notitie revisie:

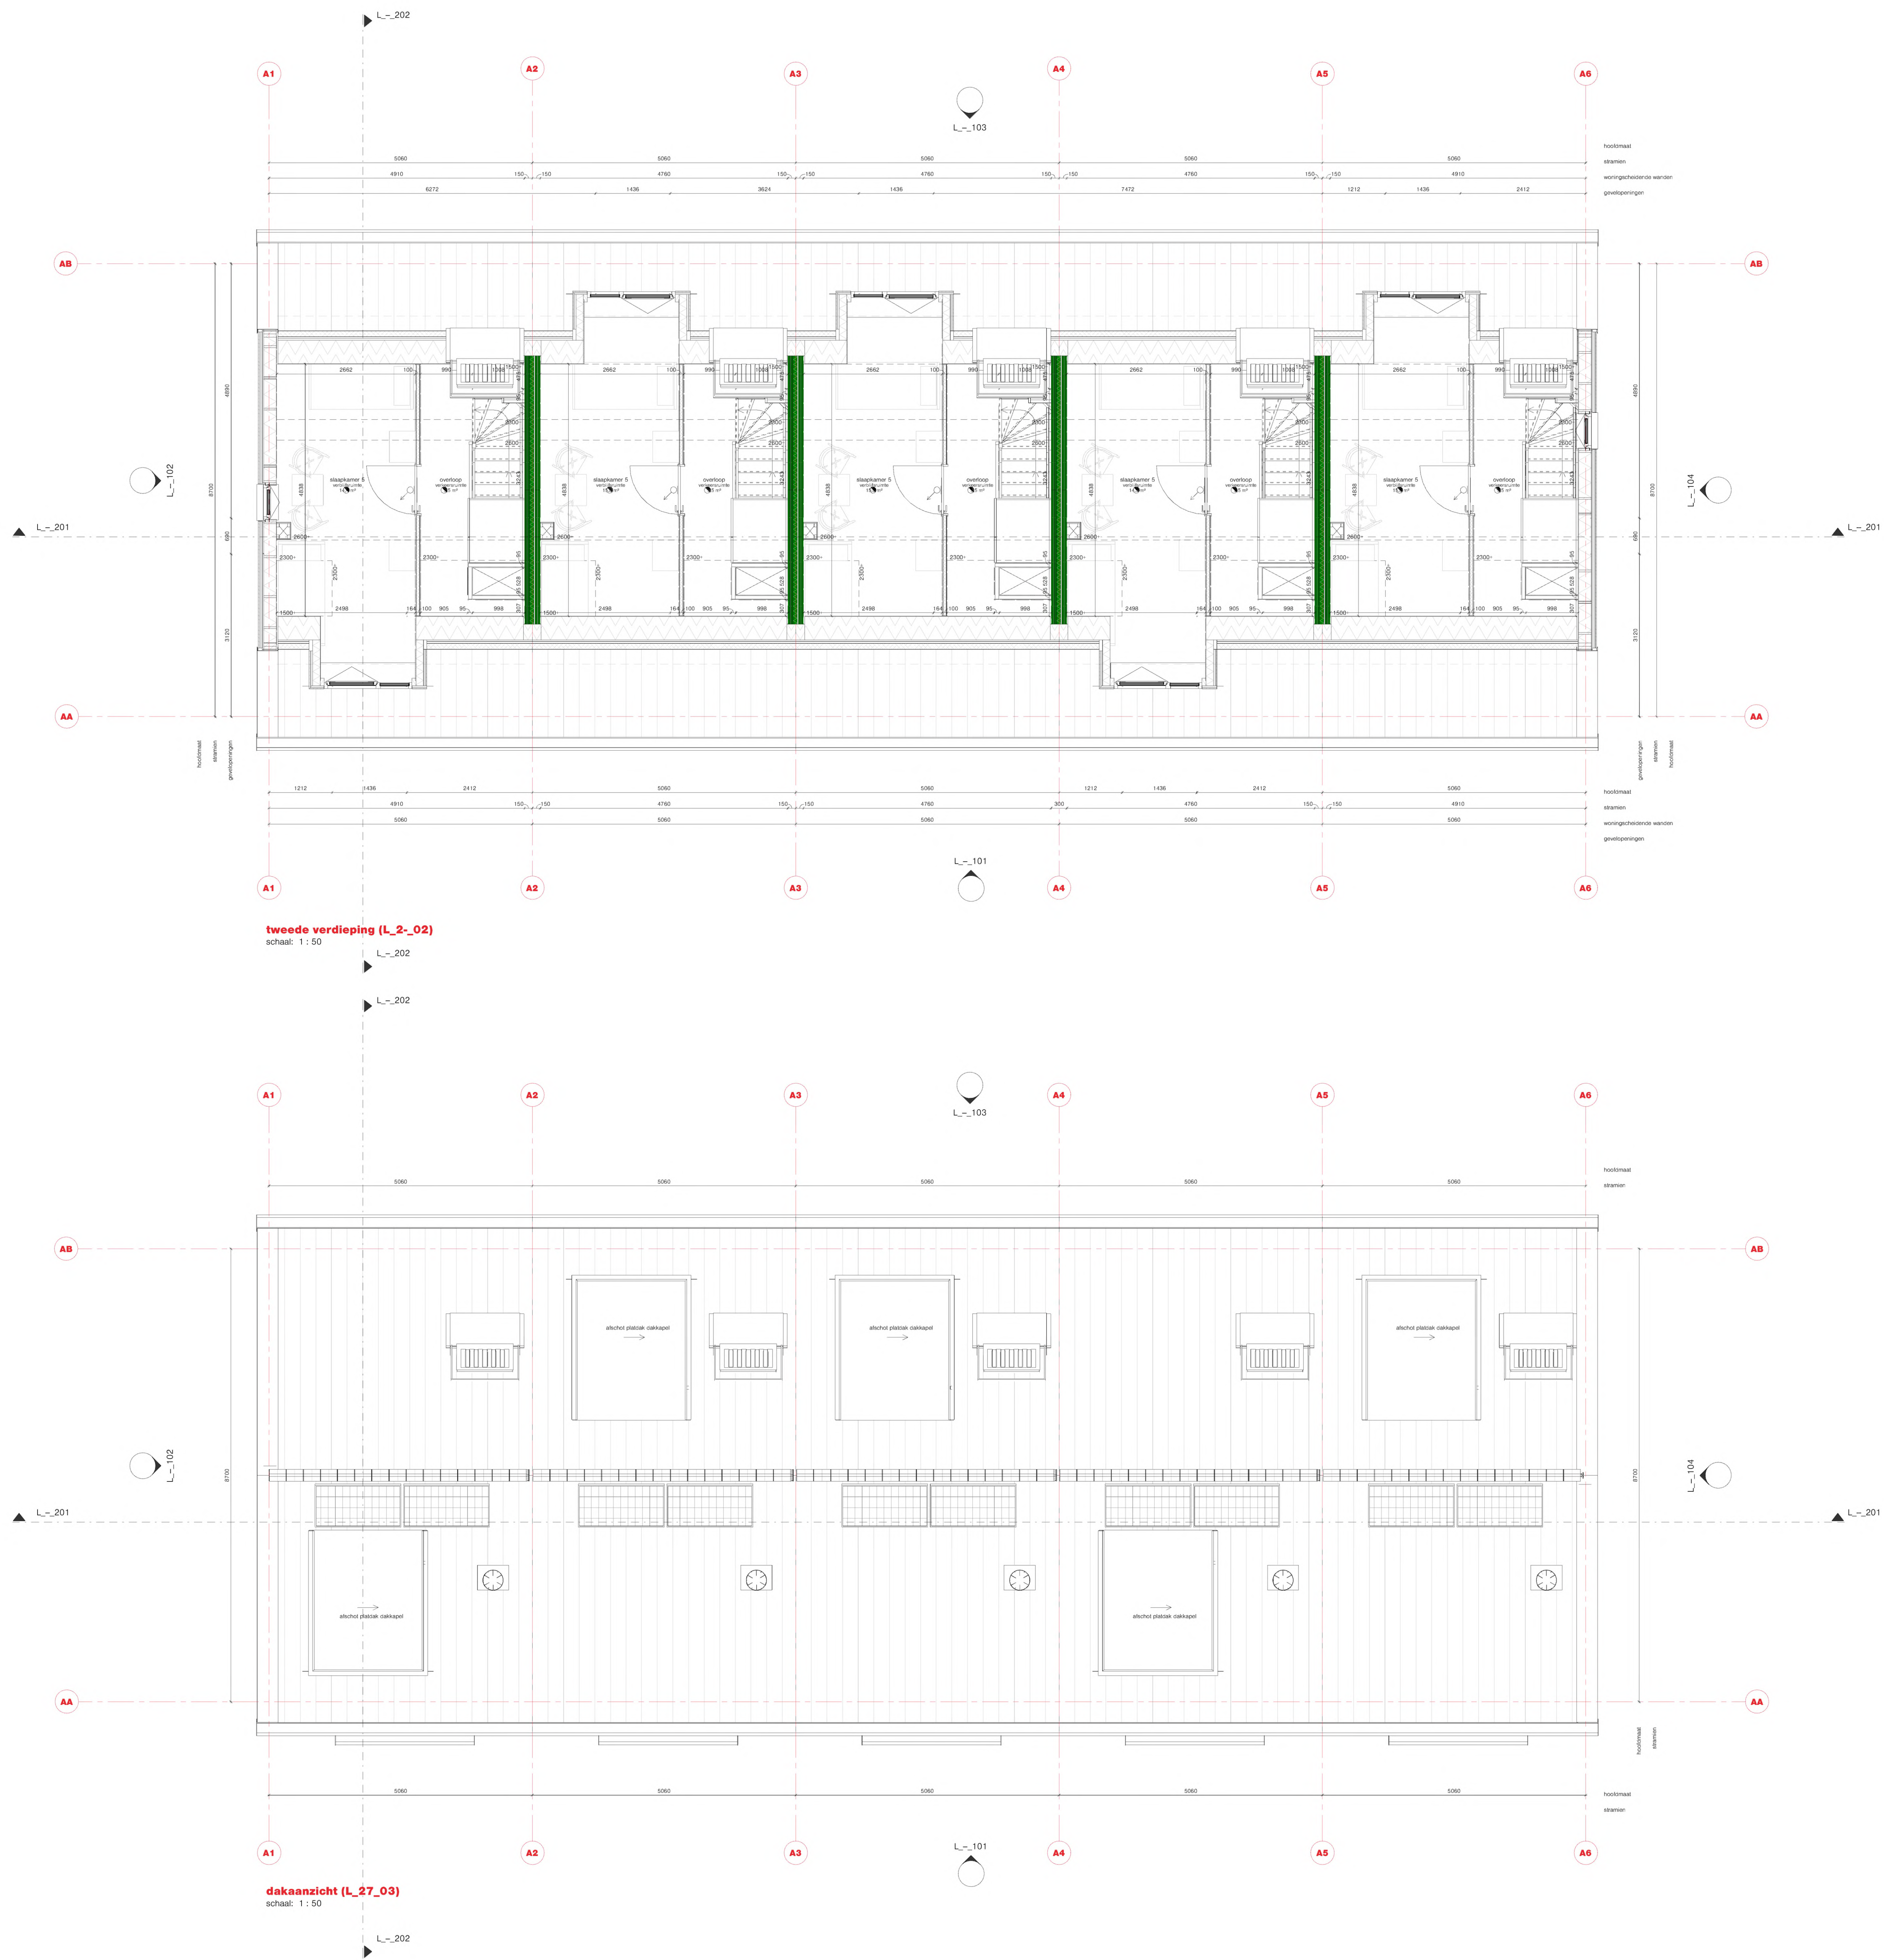
10-05-2026
algemeen:
- schoonloopmat voordeur toegevoegd
- kozijn begane grond voorgevel alleen kiep
- kozijn begane grond achtergevel tussenstijl verwijderd
- dorpel en afvoer bij WM/WD verwijderd

MIVA-woning:
- scheiding toilet douche aangepast naar getegelde wand
- entreedeur miva naar buitendraaiend
- badkamer MIVA v.v. beugels en douchezit
- eerste verdieping overloop, wand verwijderd

In TOUO fase worden volgende acties uitgewerkt:
a. kledinghaken en diverse voorzieningen nader af te stemmen met COA;
b. bloknumering aanpassen
c. Huisnummering aanpassen in A01,A02,... B6, B7... C11, C12... K45 en K46 (nummering loopt door, bloknummers toegevoegd)
